HIP:	VP:	WAY project s.r.o. Jindřichův Hradec, Jarošovská 1126/II tel.: 384 321 494, 384 327 505 email: wayproject@wayproject.cz		
Projektant:	Kontroloval: Ing. Pavla Jirků	Zodp. projektant: Ing. Lubomír Hlom		
Stavebník: Město Pelhřimov			Č. zakázky:	939
Obec: Pelhřimov			Datum:	01/2023
Stavba: <div style="text-align: center;">Komunikace pravý břeh Bělá</div>			Formát:	A4
			Měřítko:	
			Stupeň:	PDPS
Příloha: Závazná stanoviska, stanoviska, rozhodnutí, vyjádření dotčených orgánů			Číslo arch.: 21/17	Číslo přílohy: E.1

WAY Projekt s.r.o.
Jindřichův Hradec
Jarošovská 1126/II
37701 Jindřichův HradecVaše žádost ze dne, značka:
11.05.2021Naše značka:
049210019Vyřizuje:
Josef Sovadne:
17.05.2021**Věc: Komunikace pravý břeh Bělá****Stanovisko k projektové dokumentaci pro spojené územní a stavební řízení**

Vyjádření k PD „Komunikace pravý břeh Bělá“

Koordinované stanovisko MěÚ Pelhřimov k projektové dokumentaci podle § 4, odst. 7 zákona č. 183/2006 Sb., o územním plánování a stavebním řádu k projektové dokumentaci stavby "Komunikace pravý břeh Bělá, " pro vydání společného územního a stavebního povolení.

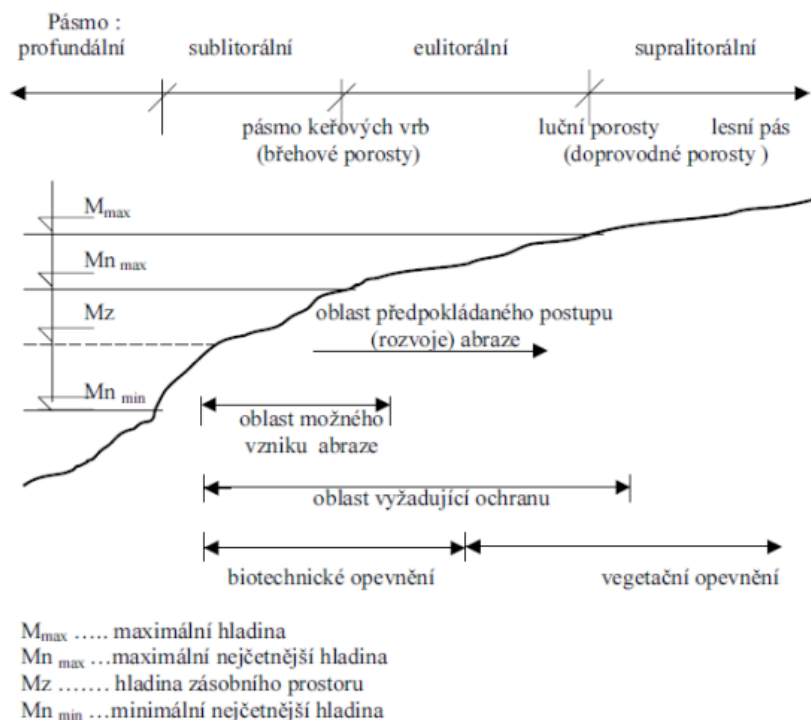
Odborná organizace zastává názor, že remodelace a změna charakteru břehového pásma (v PD, str. 6, B. *Souhrnná technická zpráva* se uvádí, cit.: „*břeh potoka bude upraven záhozem s proštěrkováním*“) není také v souladu s podmínkami ochrany, uvedenými v Rozhodnutí ONV v Pelhřimově o určení ochranného pásma pro Městskou památkovou rezervaci Pelhřimov (rejst. č. ÚSKP ČR 3332), kde se v bodě 2 jako podmínky ochrany uvádí (cit.): „*1) V ochranném pásmu není dovoleno provádět takové zásahy, opatření a změny, které by buď přímo, nebo ve svých důsledcích narušily památkové hodnoty rezervace a s ní souvisejícího prostředí, nebo které by uplatnění těchto hodnot omezovaly nebo znemožňovaly.*“

**VZOROVÝ PŘÍČNÝ ŘEZ – VSAK DO KONSTRUKCE A ZELENĚ
VĚTEV "10"
MO2p 10,50/7,0/30**

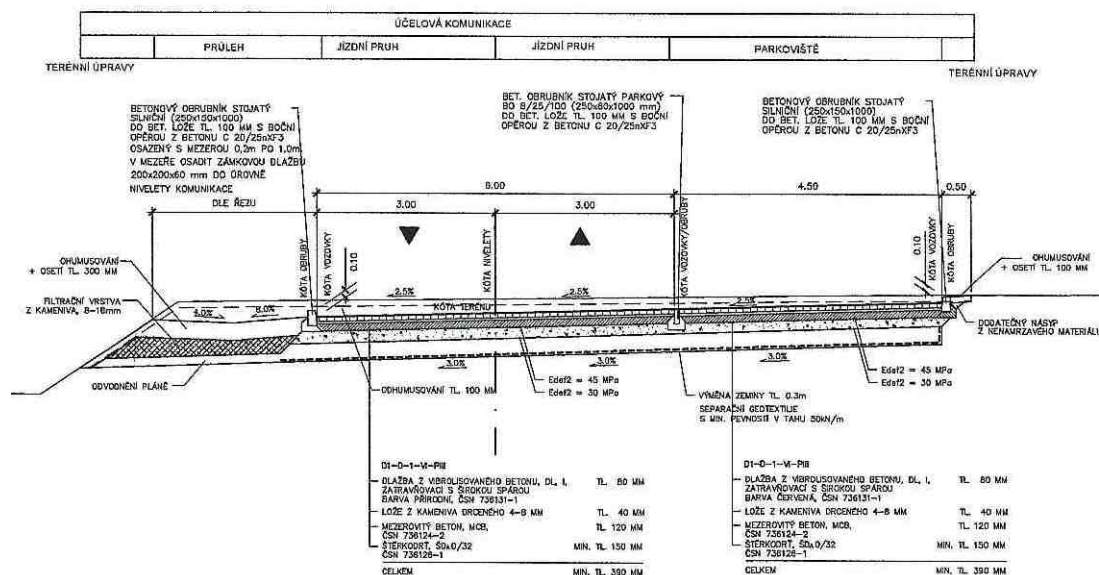
Odborná organizace dále konstatuje, aby stavbou nových vsakovacích průlehů (rýh) nedošlo k jakémukoliv poškození a porušení kořenového systému přítomných vzrostlých dřevin, neboť výkopy budou procházet v těsné blízkosti vegetace, nacházející se na území OP MPR Pelhřimov. Při provádění stavebních prací v okolí dřevin tak hrozí riziko porušení jejich kořenového systému, tím by mohlo dojít ke snížení nejen celkové vitality – životaschopnosti dřevin, ale také ke zhoršení jejich zdravotního stavu, proto je nutné postupovat dle platné normy ČSN 83 9061: Technologie vegetačních úprav v krajině – Ochrana stromů, porostů a vegetačních ploch při stavebních pracích (datum účinnosti 01/03/2006).“ Z předložené PD – z výkresu Vzorové řezy: „Komunikace pravý břeh Bělé“, vypracovala firma: WAY project s.r.o., IČ: 63906601, Jarošovská 1126/II, 377 01 Jindřichův Hradec, číslo zakázky: 939, datum: 04/2021, archivní číslo: 21/17, číslo přílohy D.1.1.2c (obrázek 2) je také zřejmé, že vyspárovaný průleh s drenážní funkcí bude zpevněn lomovým kamenem s proštěrkováním, poté ohumusen ornici tl. 300 mm a oset travním semenem z větší části. Zbývající část průlehu ve strmém břehu řeky Bělé bude vidět jen v minimální možné míře. Žadatel tuto podmínku odůvodnil a zároveň telefonicky vysvětlil paní Ing. Andree Dundáčkové z NPÚ ÚOP Telč viz výše. Žadatelovo vysvětlení bylo přijato zástupcem NPÚ ÚOP Telč. Z výše uvedeného vyplývá, že podmínka NPÚ ÚOP Telč byla žadatelem splněna.

Vzhledem k tomu, že celá stavba je odvodněna vsakováním, je nutné odvést vodu z pláně komunikace. Toto je řešeno vsakovacími rýhami (kolmo na komunikaci), které budou s ohledem na kořenový systém hloubeny ručně (viz popis ve výkrese Situace pozemní komunikace, Souhrnná zpráva odstavec B6.b a Technická zpráva odstavec H). Rýhy budou vyplněny štěrkem, opatřeny ornici a osety – viz výkres Situace pozemní komunikace – zelená šrafa a viz Technická zpráva str.6 – cit.: „*Plán větve „10“ bude odvodněna vsakovacími rýhami hl. 0,7 m, které budou zasypány štěrkodrtí frakce 8-16 mm a vyvedeny na hranu svahu. Rýhy budou opatřeny ornici tl. 100 mm a osety.*“ Tudíž tyto rýhy splynou se stávajícím zatravněným terénem.
